# CIRCULAIRE TECHNIQUE PIÈCES DÉTACHÉES

EDITION <b>01</b>		du 15/7/69		concerne la modification N° ▷			<b>00.005</b>		
ORGANES de BASE et TYPES d'ORGANE modifiés	00	232	00	262					
	00	242							
	00	252

Nouveaux pistons avec segment trapézoïdal épaisseur 4 m/m.

Montage M32S\_42S\_52S\_62S

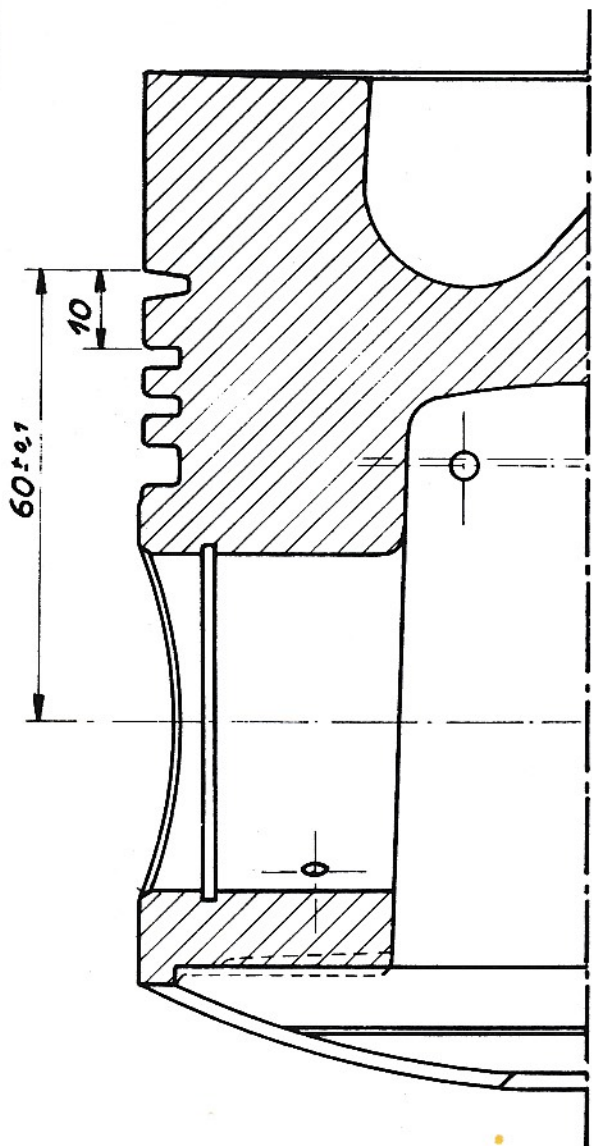
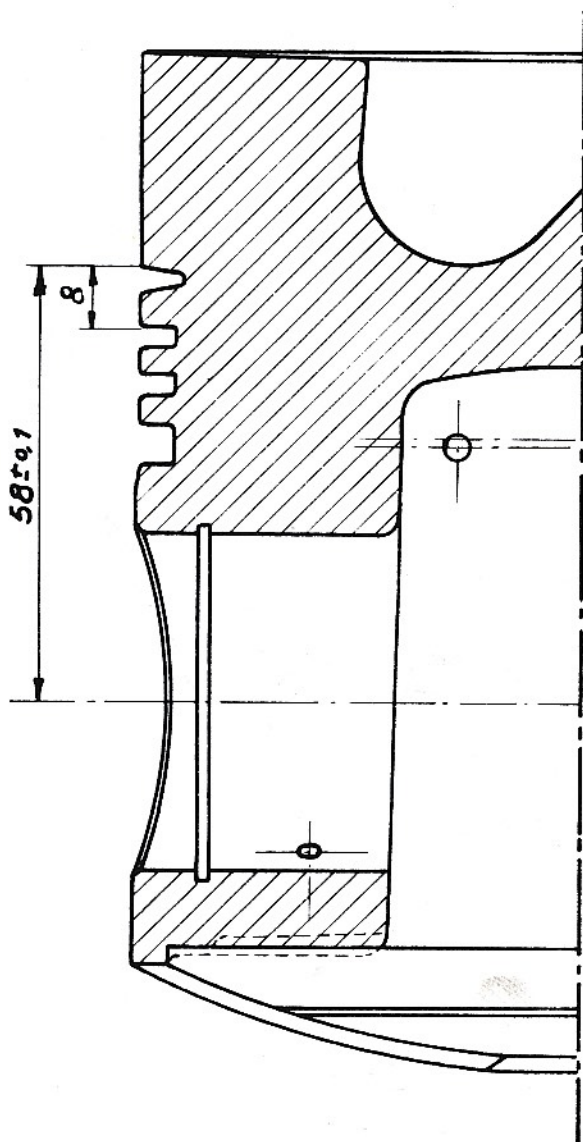
Suite à modification citée en objet, notre bureau d'études crée un nouveau piston avec segment trapézoïdale, d'épaisseur 4 m/m au lieu de 3 m/m.

La gorge pour le positionnement du segment sur le piston est à 60 m/m (M 32 S - 42 S - 52 S - 62 S) par rapport au centre du trou d'axe, au lieu de 58 m/m sur l'ancien montage.

Cet ensemble, piston segment, est interchangeable avec l'ancien montage, mais il sera impératif de changer les chemises.

Montage M 32 SD

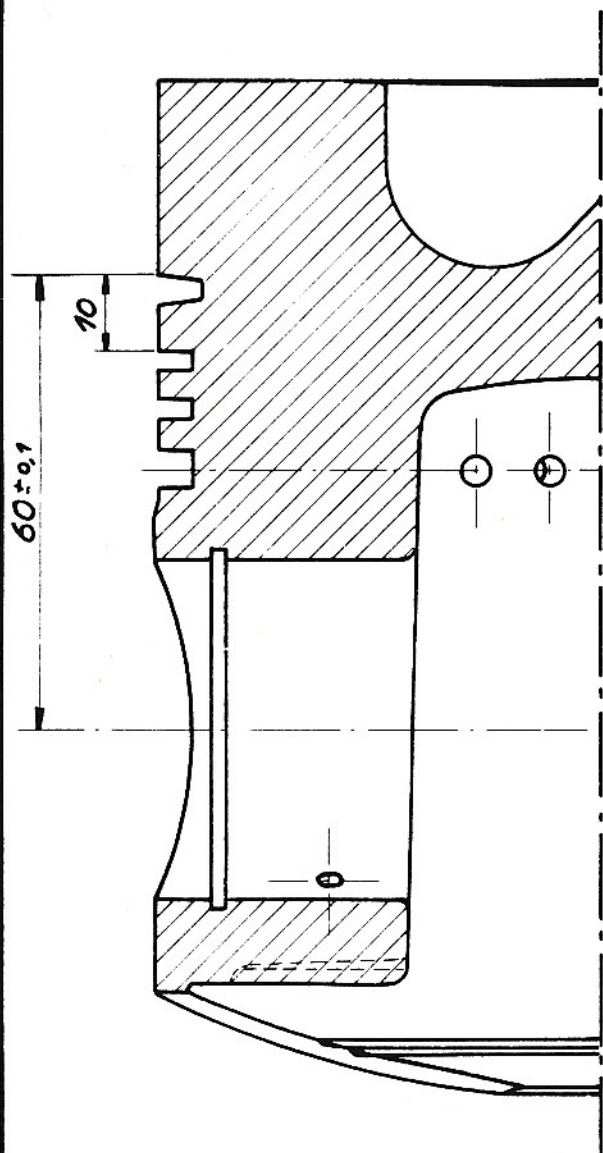
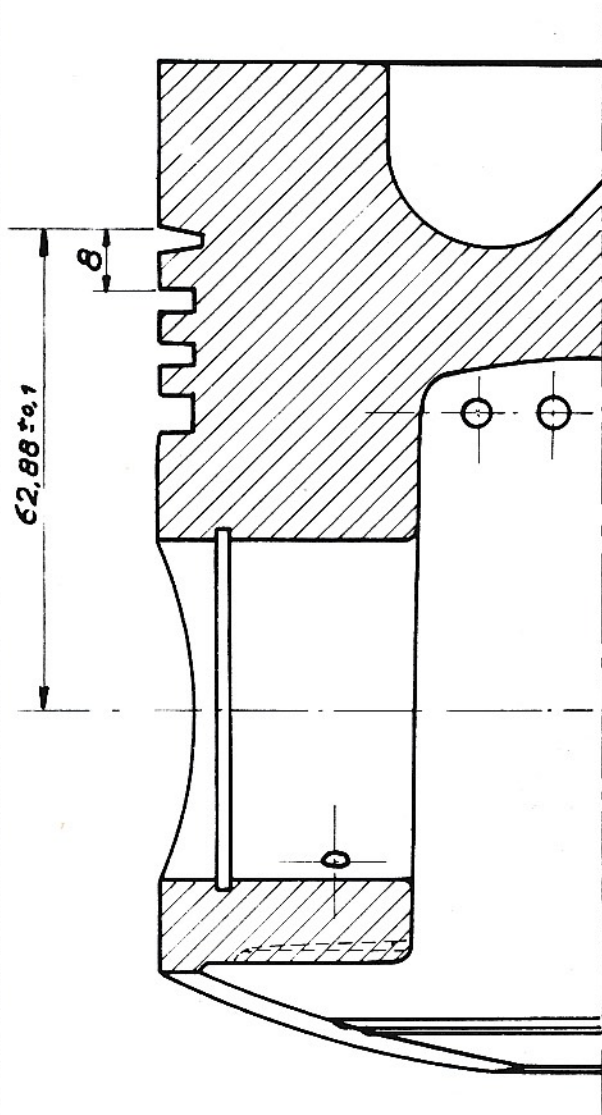
Sur le moteur 32 SD, cette gorge est baissée de 2,88 m/m, le changement des chemises n'est pas nécessaire.
